DIRECCIÓN DE PREVENCIÓN Y ATENCIÓN DE EMERGENCIAS

CONCEPTO TÉCNICO No. CT - 5074

Localidad	3 - Santa Fe
UPZ	96 - Lourdes
Barrio	El Dorado
Dirección	Cll 1A Bis No. 7B-40 Este (Nueva Nomenclatura)
CHIP	AAA0033RAWW
Manzana Catastral	07
Predio Catastral	03
Fecha de Visita	Diciembre 5 de 2007
Área aprox. (m ²)	180
Solicitante	Curaduría Urbana No. 2
Tipo de Amenaza	Remoción en Masa

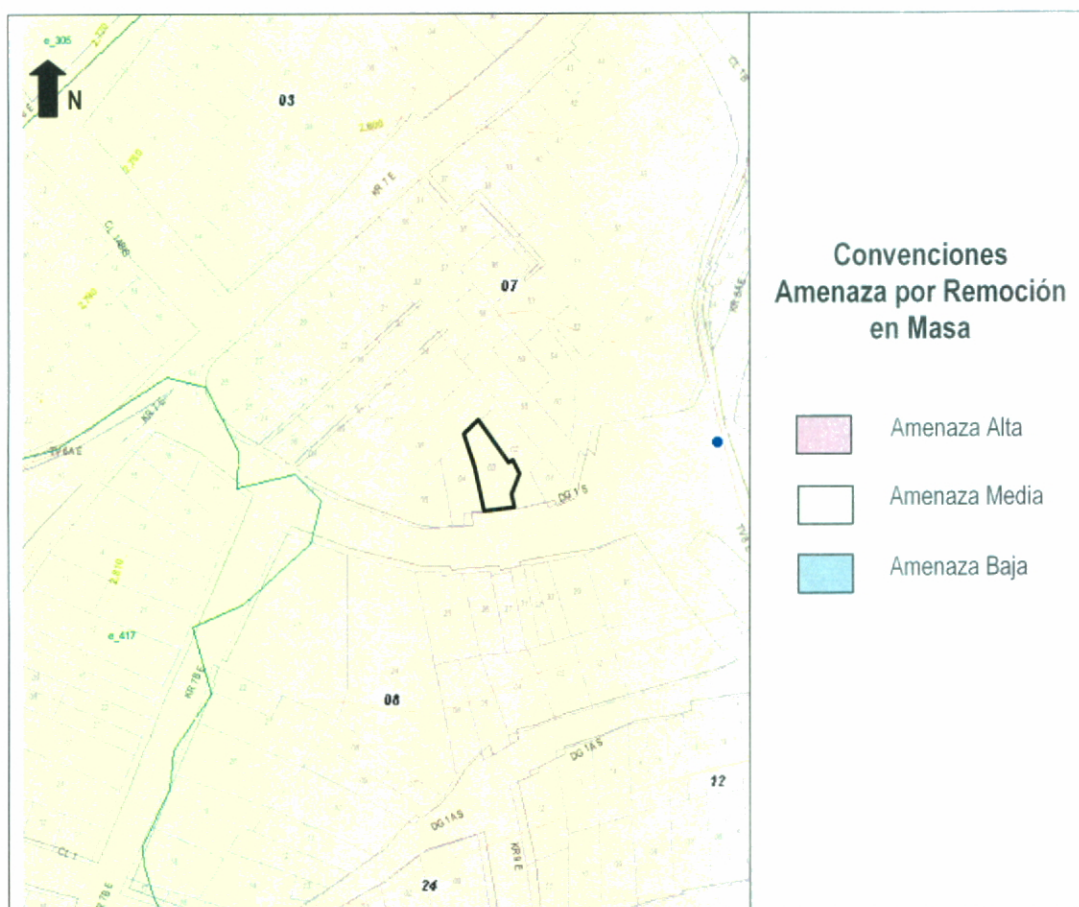
De acuerdo con el plano normativo de "Amenaza por Remoción en Masa" del Plan de Ordenamiento Territorial de Bogotá - POT, el sector donde se localiza el proyecto ubicado en la Cll 1A Bis No. 7B-40 Este, de la localidad de Santa Fe, se encuentra en una zona de AMENAZA MEDIA por procesos de remoción en masa (Figura No.1).
